<b>EMPRESAS PÚBLICAS DE CUNDINAMARCA S.A. ESP</b>	<b>Pág. 1</b>	
	<b>INFORME TÉCNICO</b>		
	<b>Evaluación de documentación</b>

## 6TA REVISIÓN PRODUCTO DISEÑO

<b>CONTRATO</b>	EPC –CI- No. 074 – 2017
<b>OBJETO</b>	ESTUDIOS Y DISEÑOS PARA LA CONSTRUCCIÓN DE LA PLANTA DE TRATAMIENTO DE AGUAS RESIDUALES (PTAR) DE LA ZONA URBANA DEL MUNICIPIO DE EL COLEGIO, CUNDINAMARCA
<b>CONTRATISTA</b>	CONSORCIO PTAR EL COLEGIO
<b>CONTRATANTE</b>	EMPRESAS PÚBLICAS DE CUNDINAMARCA S.A.ESP.
<b>INTERVENTORÍA</b>	Ing. José Antonio Girón – Líder de interventoría.
<b>ASUNTO</b>	Revisión diseño de la planta de tratamiento de aguas residuales del casco urbano del Municipio.
<b>FECHA DE ELABORACION Y ENVIO DE DOCUEMNTO</b>	26/04/2021

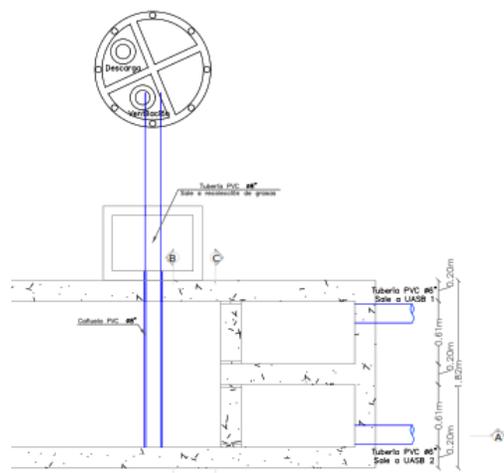
<b>4. Observaciones Planos Diseño Planos</b>		
<b>4.1</b>	<p>✓ <b>En el Concepto Técnico del 17/11/2020 se concluyó que:</b></p> <p>PL UASB2 ahora 12_UASB</p> <p>a) Falta presentar las tuberías de distribución interna de cada reactor.  b) Falta presentar detalle de la campana recolectora  c) Falta detalle del concentrador de gases.</p> <p>✓ <b>En el Concepto Técnico del 25/03/2021 se concluyó que:</b>  Se reitera la observación.</p>	<p>El Consultor dio alcance a las observaciones realizadas por la Interventoría.</p>
<b>4.2</b>	<p>✓ <b>En el Concepto Técnico del 17/11/2020 se concluyó que:</b></p> <p>PL SBR 2 ahora 13_SBR</p> <p>a) La tubería del afluente desde los UASB entra hasta antes del codo, sobra toda la tubería que se está mostrando a lo largo del tanque.  b) Falta mostrar la tubería de suministro principal de aire y sus ramificaciones.  c) los difusores no pueden estar pegados a la placa inferior del tanque.  d) Falta el detalle y ubicación en planta y perfil de los brazos decantadores.  e) ¿Cómo se recibe el agua que sale del brazo decantador?  f) Falta el detalle de la salida y recepción de los lodos de cada módulo para ser recirculado al UASB.</p> <p>✓ <b>En el Concepto Técnico del 25/03/2021 se concluyó que:</b>  El Consultor da alcance a las observaciones c), d) y f).</p>	<p>El Consultor dio alcance a las observaciones realizadas por la Interventoría.</p>
